Assumpte: *As built* del Projecte constructiu de remeiació i restauració paisatgística de l'àmbit anomenat "Àrids Catalunya". Cerdanyola del Vallès.

Informe tècnic d'avaluació i valoració dels treballs realitzats en la restauració paisatgística (corredor verd) de la parcel·la anomenada "Àrids Catalunya", en el marc de l'expedient informatiu núm. 07/2069, SC-427/2

Descripció: As built del Projecte d'urbanització i remediació de l'àmbit anomenat "Àrids Catalunya" Pla parcial del Centre Direccional de Cerdanyola del Vallès,

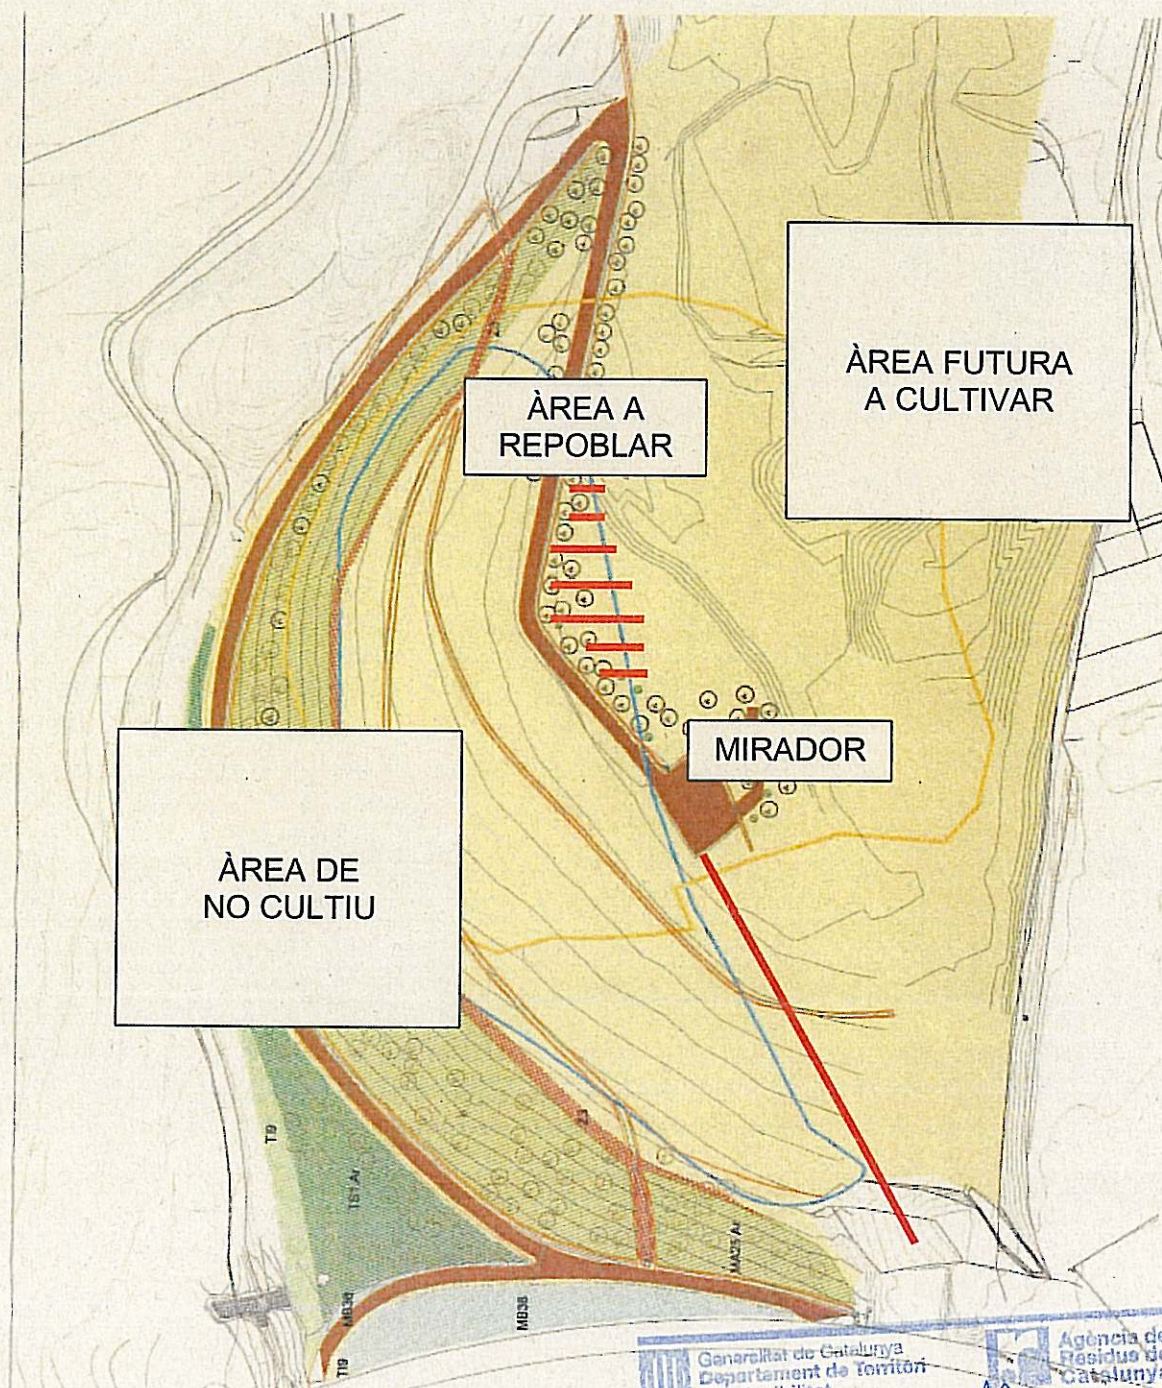
Durant la visita tècnica a l'emplaçament es va poder observar in situ que l'àrea de confinament dels residus d'amiant coincideix majorment amb el marge dret del camí d'ascens al mirador excepte una àrea triangular ubicada al marge esquerra **revegetat amb un estrat arbori**. Vist que el Consorci no ha considerat necessari ubicar fites sobre el terreny per delimitar l'àrea de confinament del residus d'amiant, que vol recondicionar una gran part de l'àrea d'actuació feta a

- No condicionar l'àrea de confinament dels residus d'amiant delimitada per les coordenades UTM (veure annex 1 plànol 1) per posar-la en producció agrària, corresponent al marge dret del camí fàcilment identificable actualment i de pendent molt més pronunciat que a la resta d'actuació de la parcel·la. Els treballs de manteniment d'aquest tros de parcel·la es poden executar igualment amb maquinària agrícola sense necessitat de cultivar el sòl. Valorar si és necessari aportar terra vegetal fins assolir una potència de 50 cm.

- Manteniment dels drenatges perimetrals i les 2 rasses d'aquesta plataforma al marge dret del camí d'accés al mirador.
- Ampliar l'àrea triangular del marge esquerre del camí corresponent a l'àrea de confinament del residu d'aminat repoblant amb espècies arbòries aquest espai perquè no entri en producció agrària (veure annex 1 plànol 2).
